Plan de Prévention des Risques Naturels Prévisibles d'Inondation (PPRNPi) du Gier et de ses affluents – dossier de modification

Carte de zonage n° 5 – L'Horme

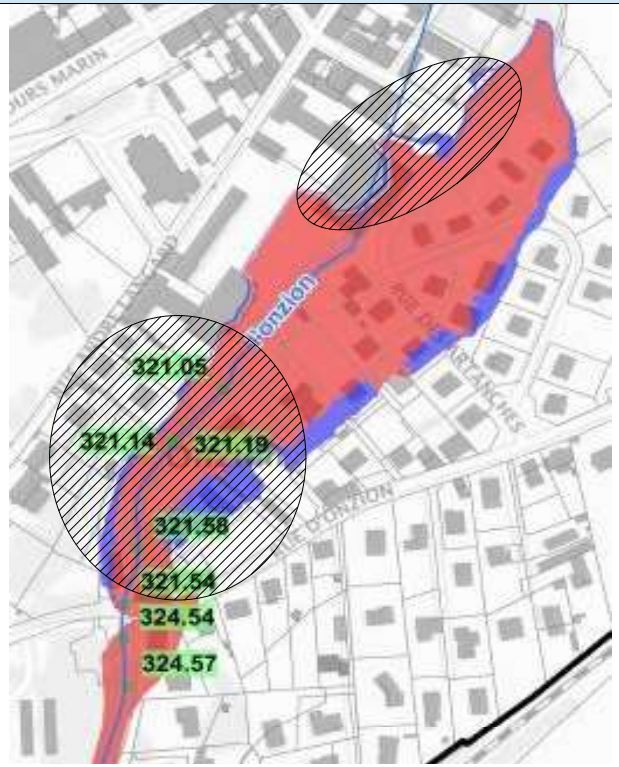
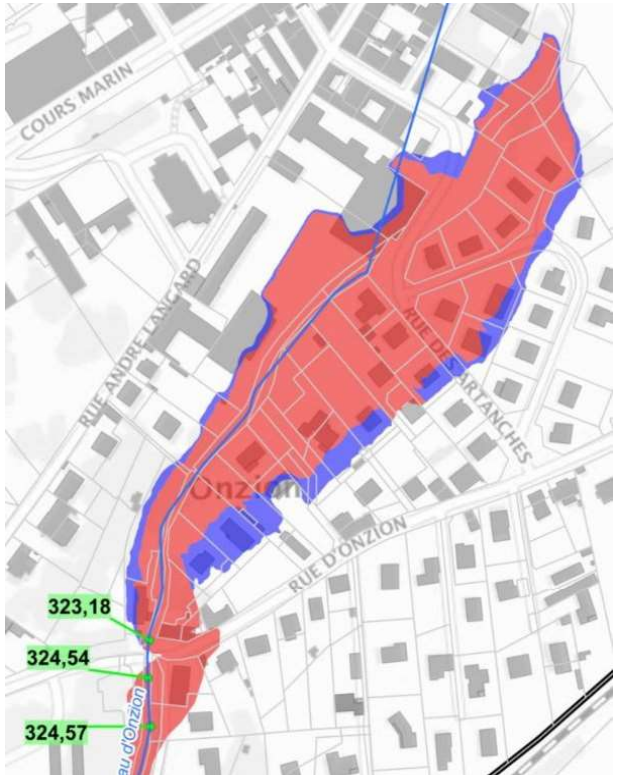
- PPRI approuvé le 08 novembre 2017
- La carte de zonage présente une zone bleue évidée le long du débordement du ruisseau en rive gauche
- Cinq cotes réglementaires erronées sont affichées à l'aval de la rue d'Onzion

Ces cotes ne sont pas représentatives de l'étude hydraulique complémentaire du bureau d'étude Artélia, qui avait permis la requalification des débits de l'Onzion pour tenir compte de la zone de couverture urbanisée. Elles ne correspondent pas à la représentation graphique de la zone inondable.
Cette étude complémentaire, validée alors par la DDT de la Loire, a été transmise à la commune de l'Horme le 21 octobre 2014.

- Modification de la carte de zonage
- La zone bleue est affichée pour revenir à la représentation cartographique soumise à l'enquête publique
- La cote réglementaire à partir de la rue de l'Onzion et pour la totalité de la zone inondable à l'aval est donc de 323,18m NGF.
